总平面图 变更前

总平面图 变更后

变更内容:

9#楼二层平面图 变更后

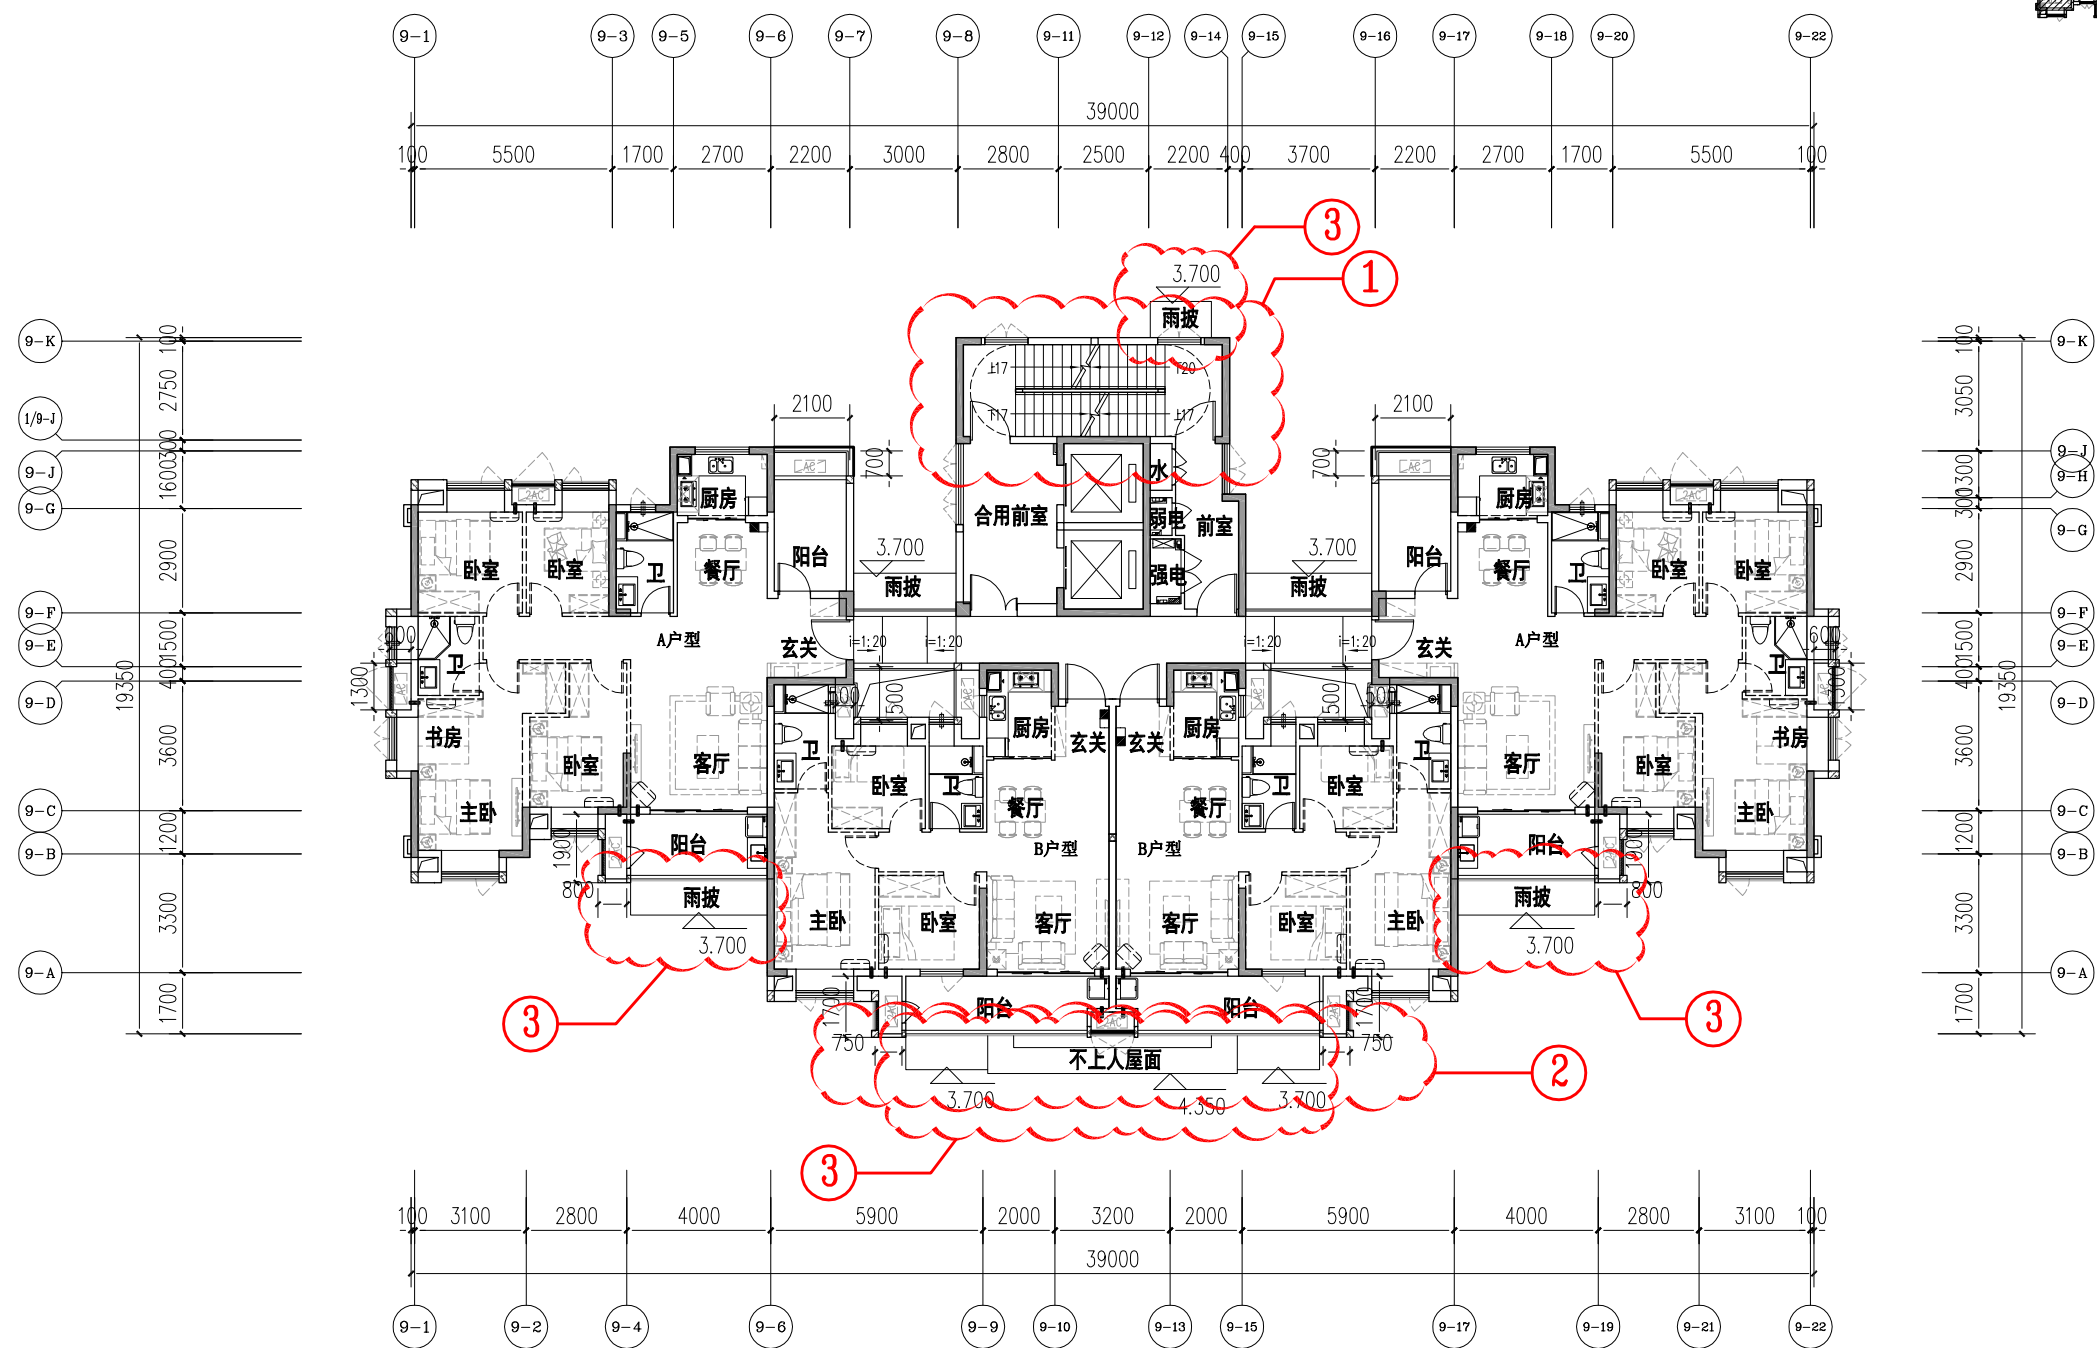
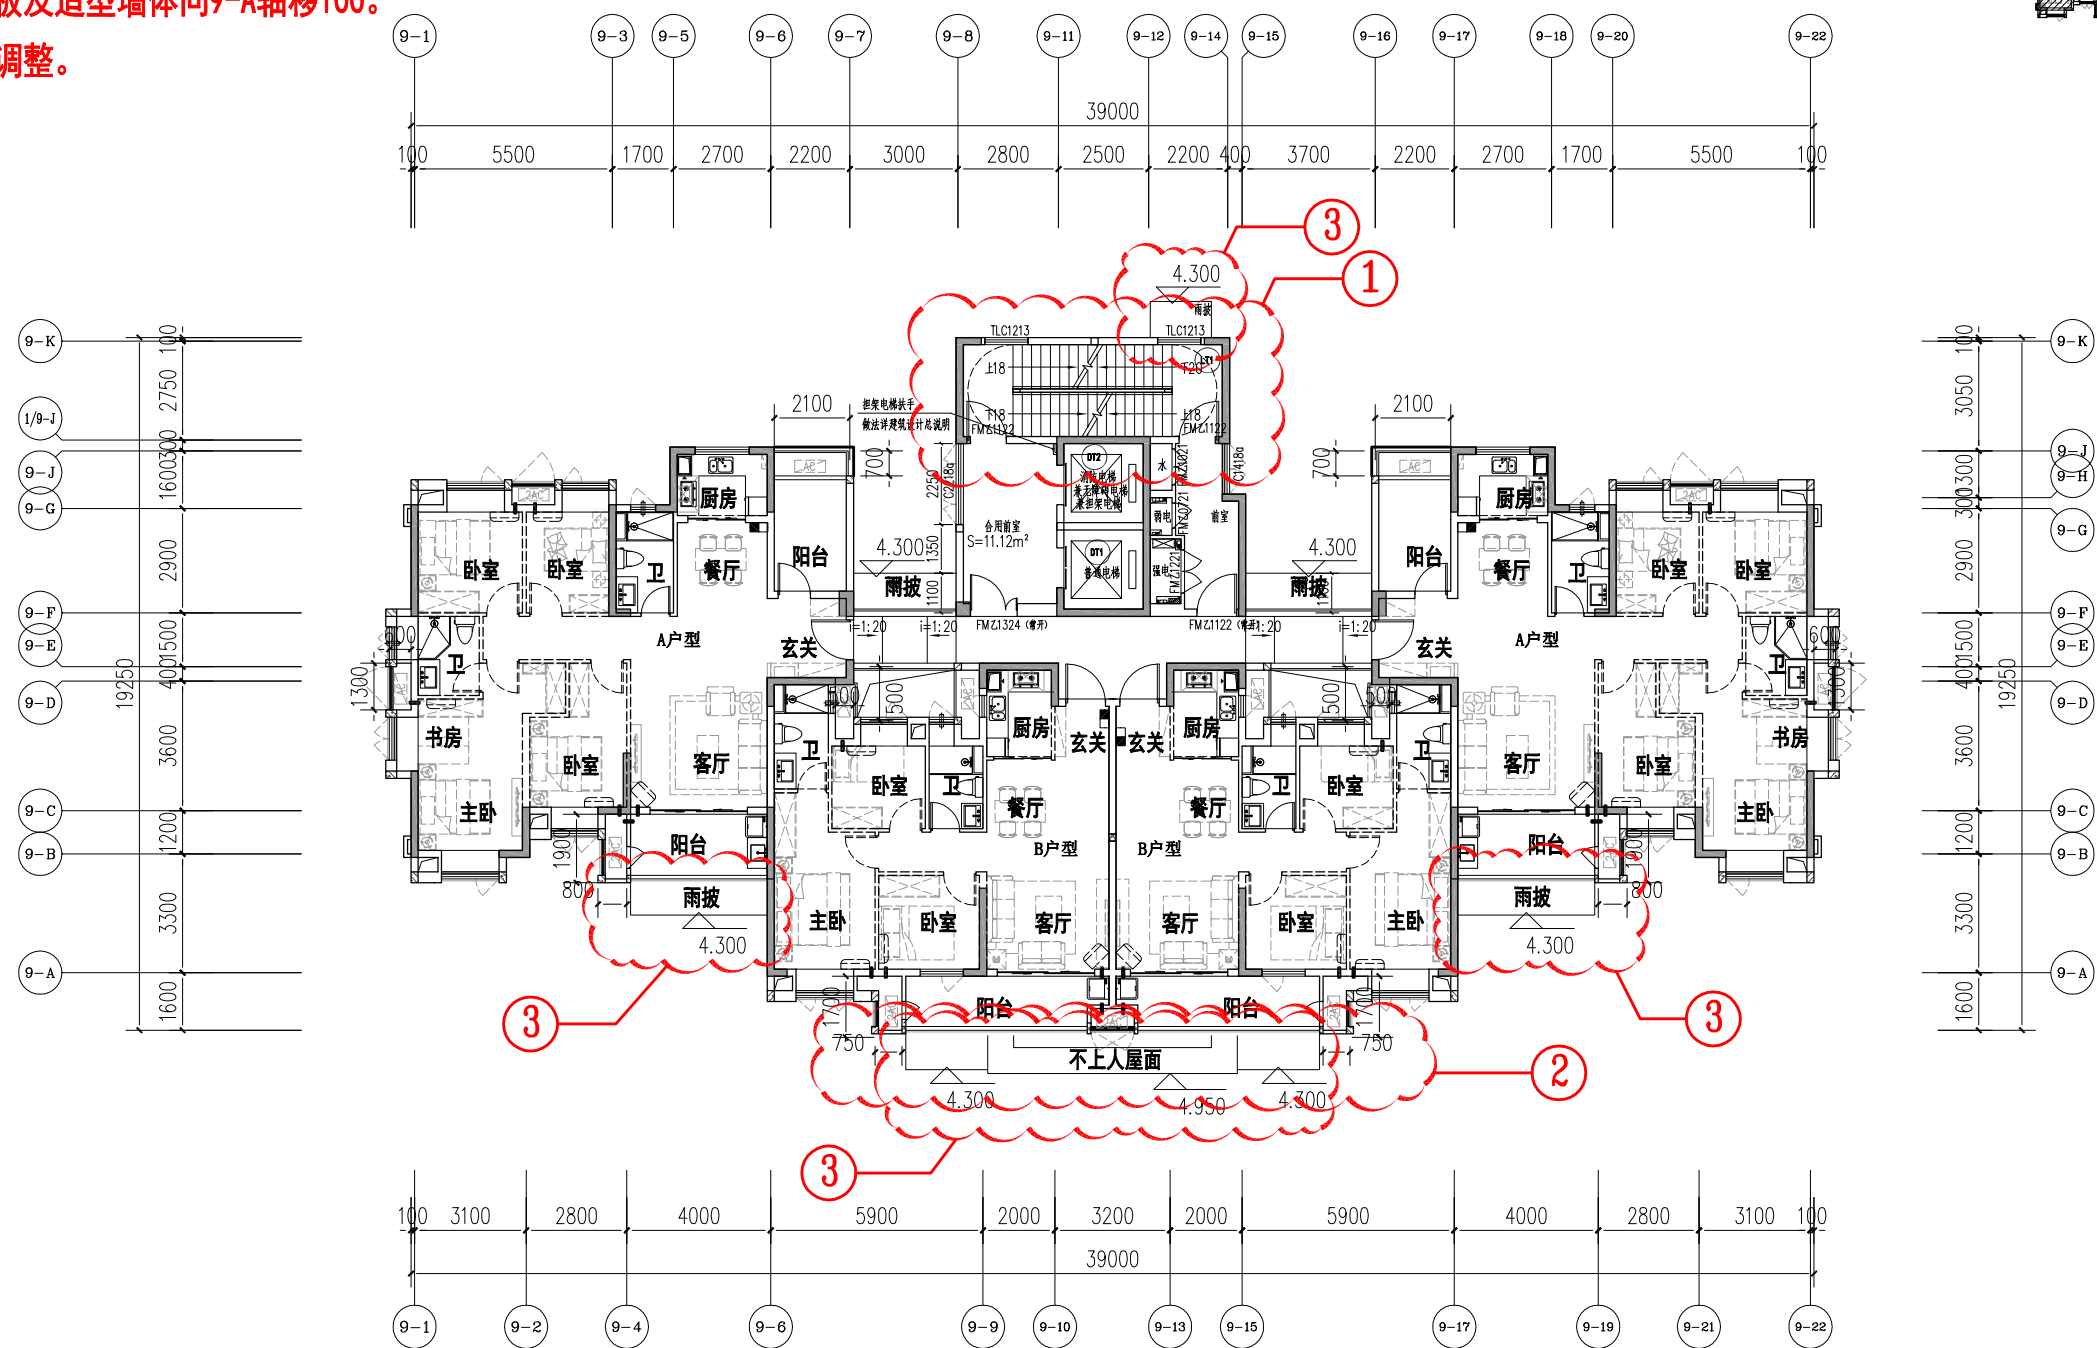
- 1:层高由2.9m改为3.0m, 楼梯踏步相应修改。
- 2:此区域阳台底板及造型墙体向9-A轴移100。
- 3:雨披标高相应调整。

9#楼三、四层平面图 变更后

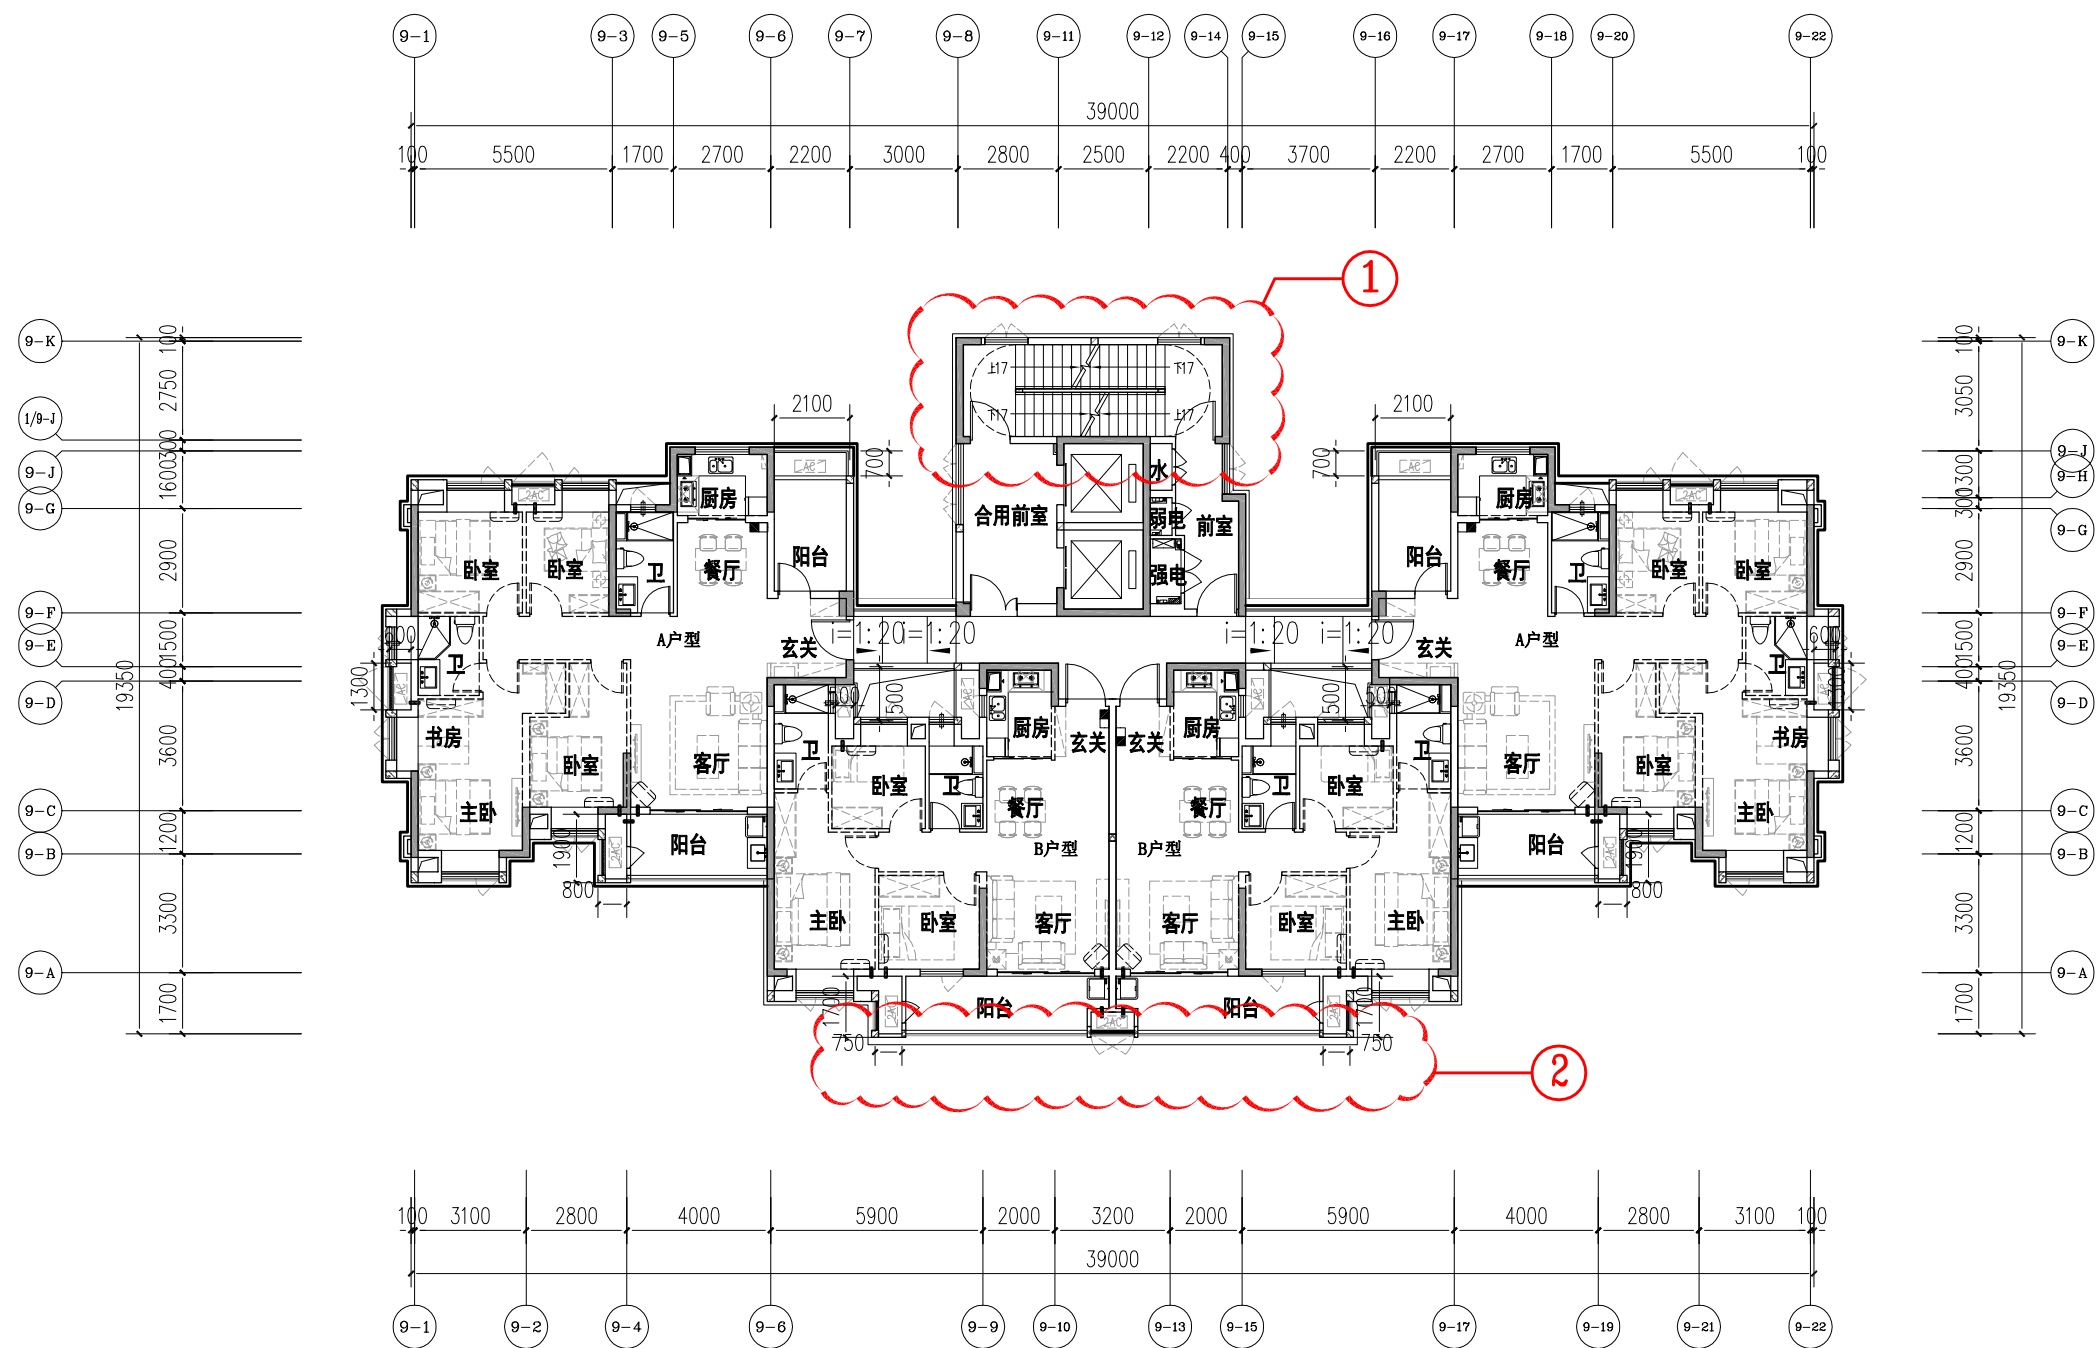
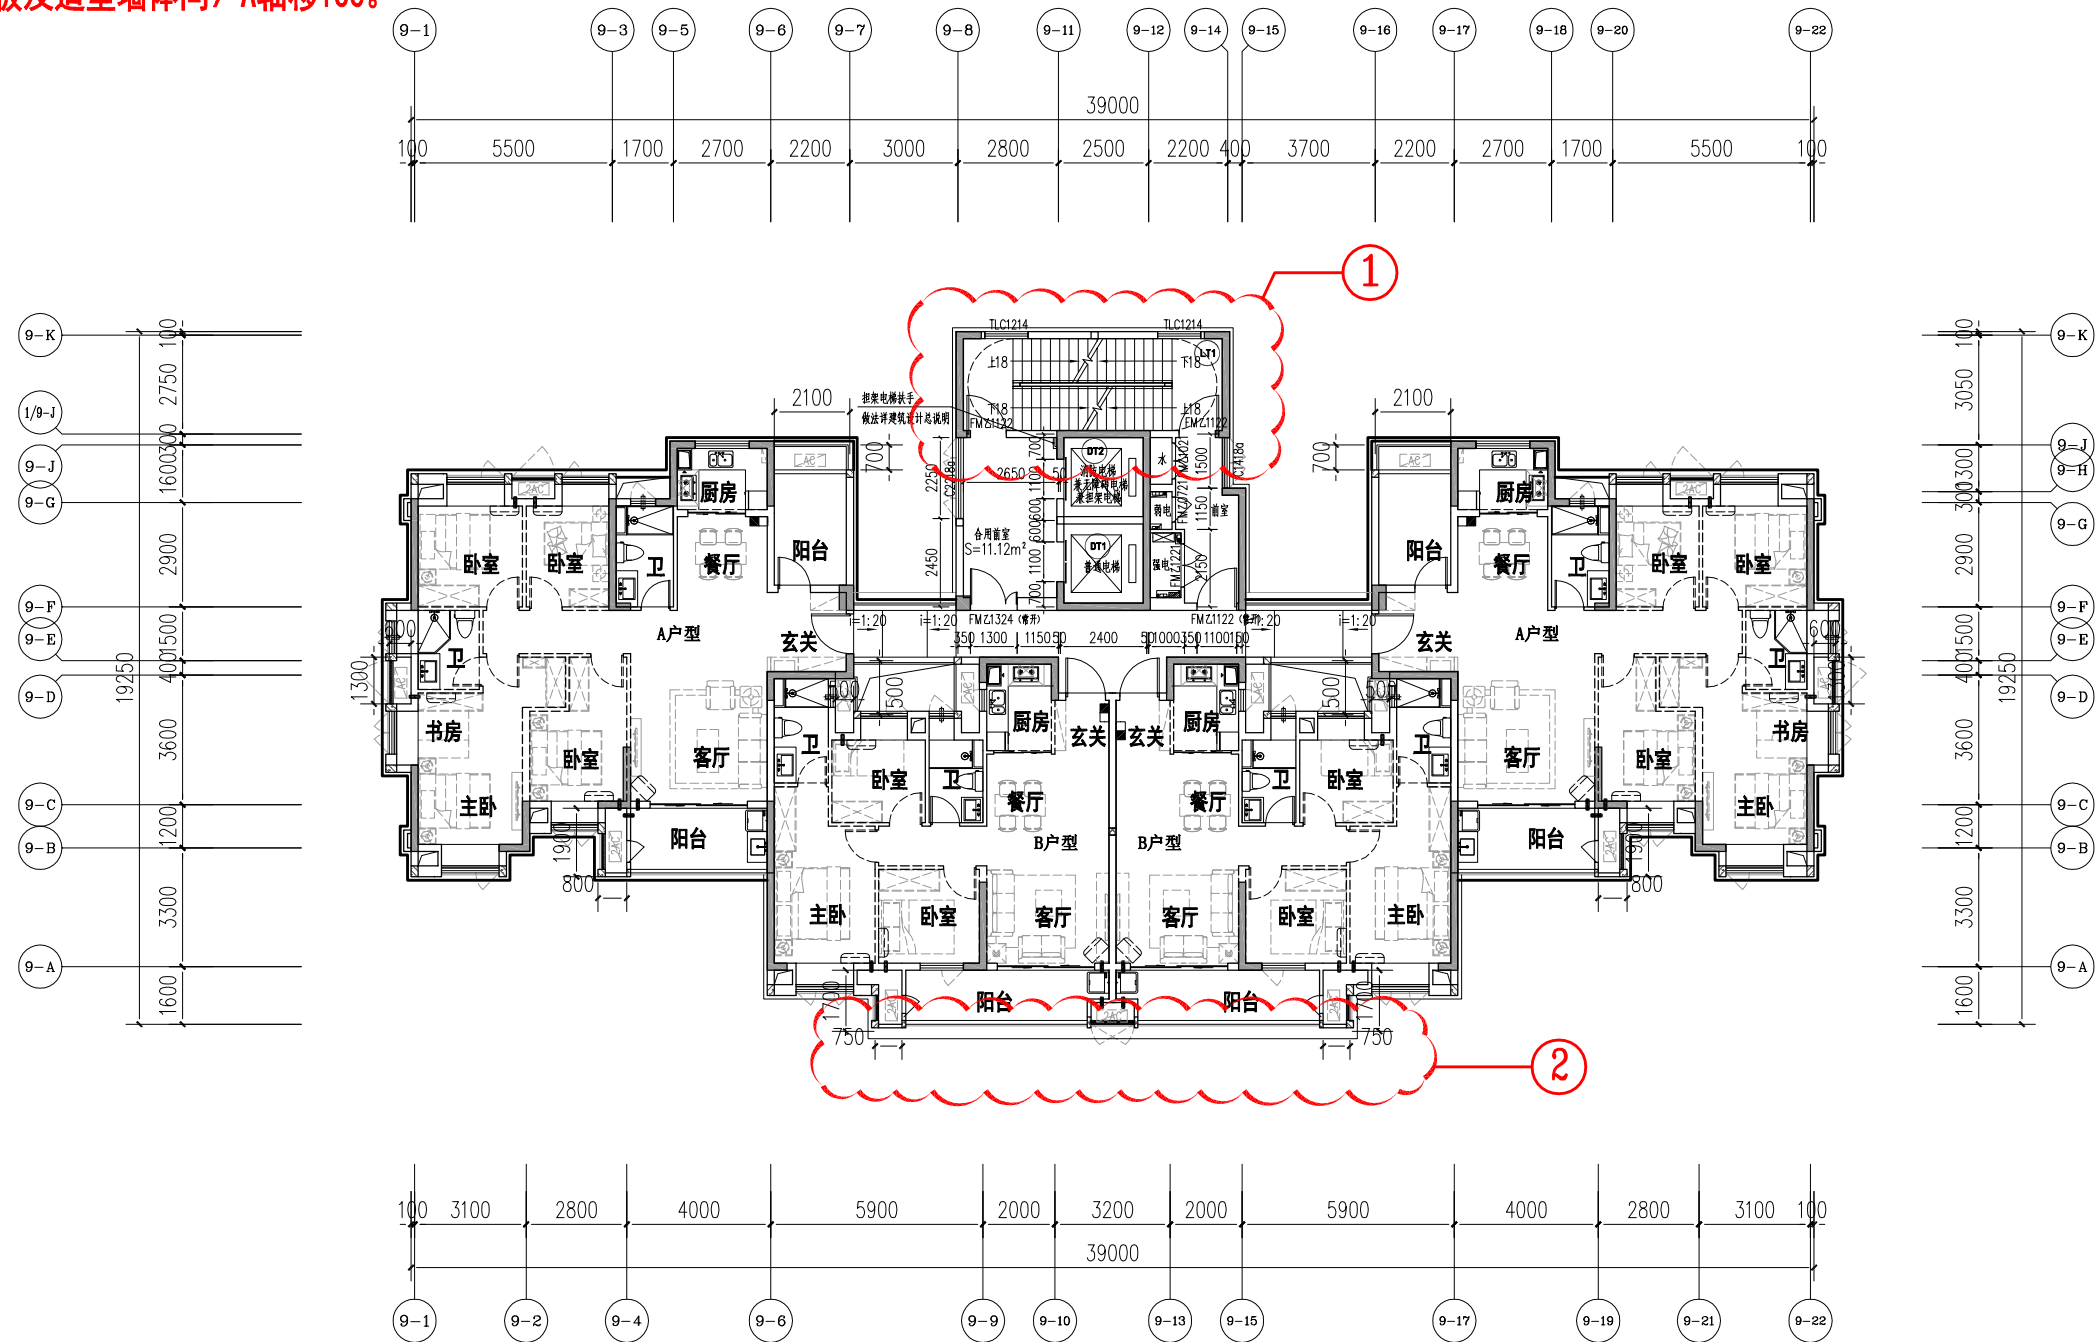
1:层高由2.9m改为3.0m, 楼梯踏步相应修改。

2:此区域阳台底板及造型墙体向9-A轴移100。
